SP.DPZ.271.2.2026.EW

Spała dnia 31.03.2026r.

**WYJAŚNIENIE TREŚCI SWZ W POSTĘPOWANIU
„Przebudowa internatu sportowego Olimpijczyk
w COS-OPO w Spała” ZP 1/2026**

Hol przed wejściem do sali audiowizualnej

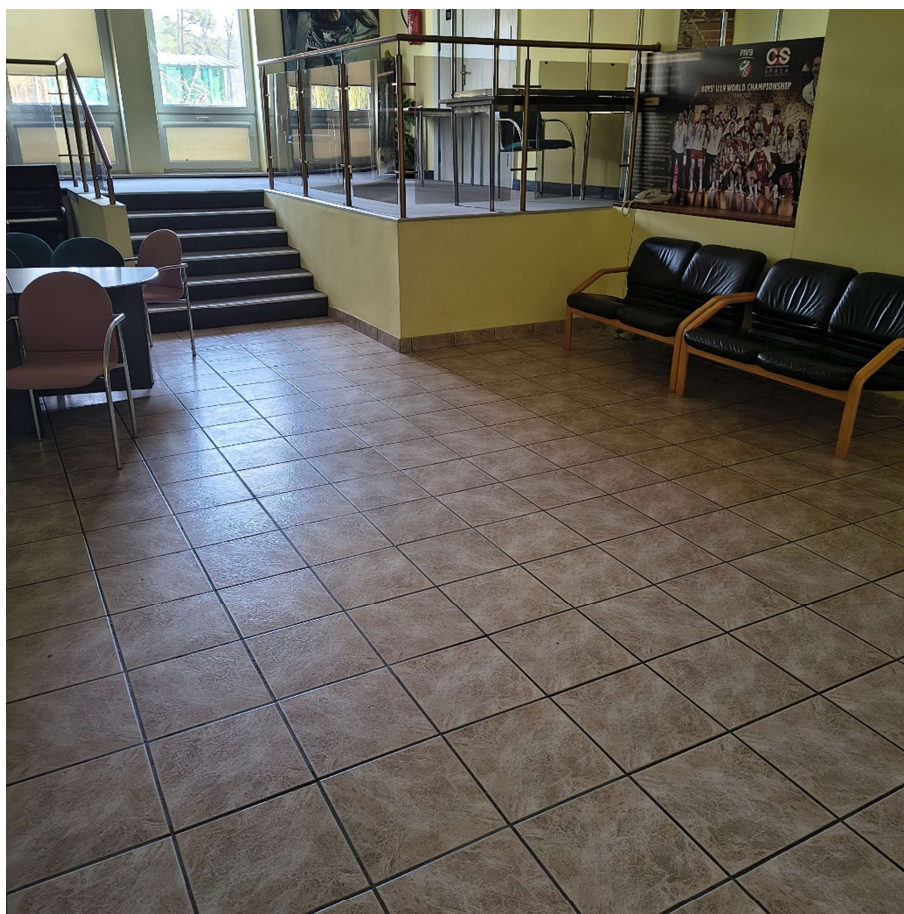
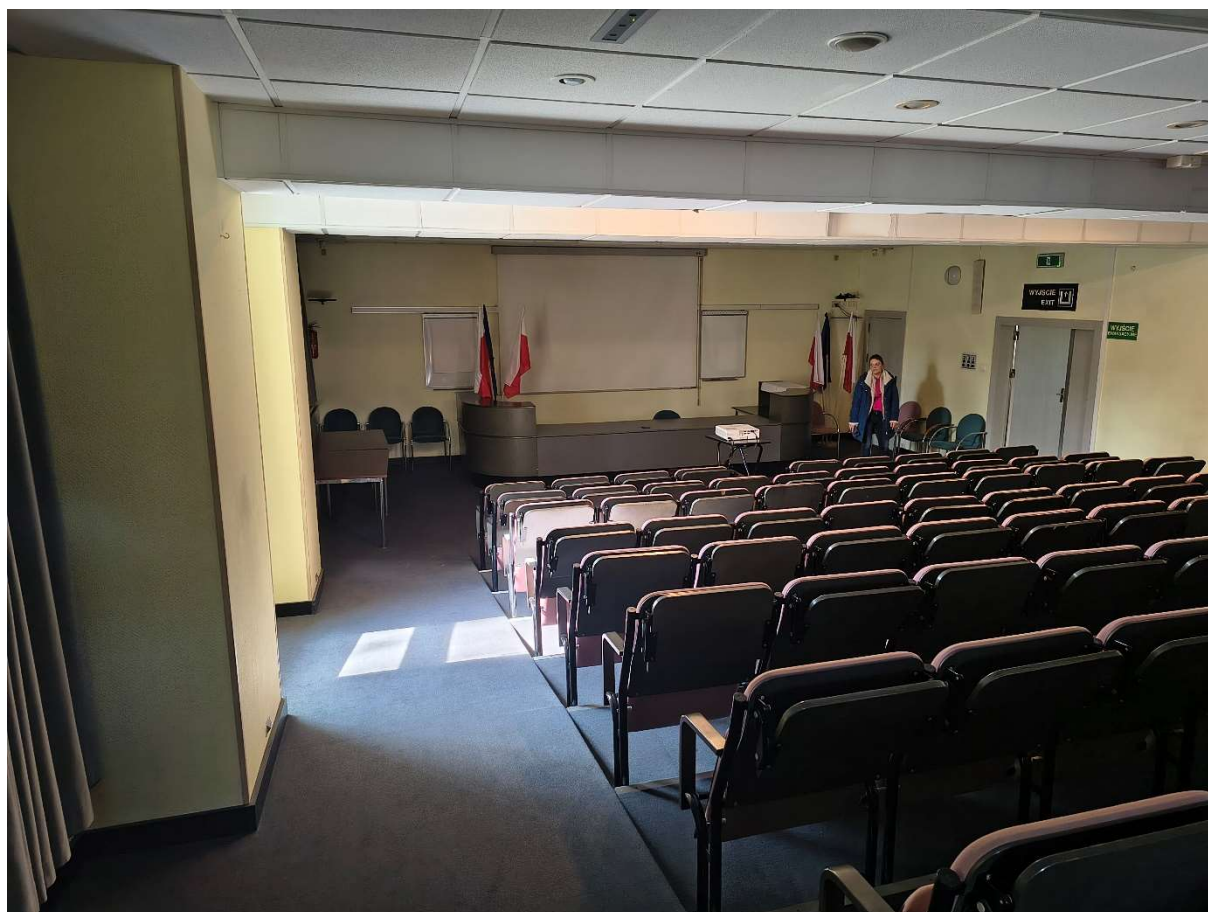
Czy w zakresie jest wykonanie trybun/siedzisk w Sali widowiskowej na parterze? Wysokość kondygnacji jest niska do zastosowania formy trybunowej

Wysokość sali audiowizualnej nie ulegnie zmianie. Obecnie jej wysokość w najwyższym miejscu wynosi 3,52m natomiast w najniższym 2,05m (podłoga najwyższego rzędu foteli do zabudowy wentylacji), wysokość do stropu w najniższym miejscu 2,6 m. Zamawiający chciałby utrzymać charakter sali, dopuszczamy możliwość złagodzenia pochyłości podłogi podniesionej. Jednakże liczyć się trzeba z koniecznością uzyskania odstępstw w zakresie wymogów sanitarnych. Poniżej zdjęcia sali . Obecna ilość miejsc pokrywa się ze stanem projektowanym w PFU tzn. ok. 100
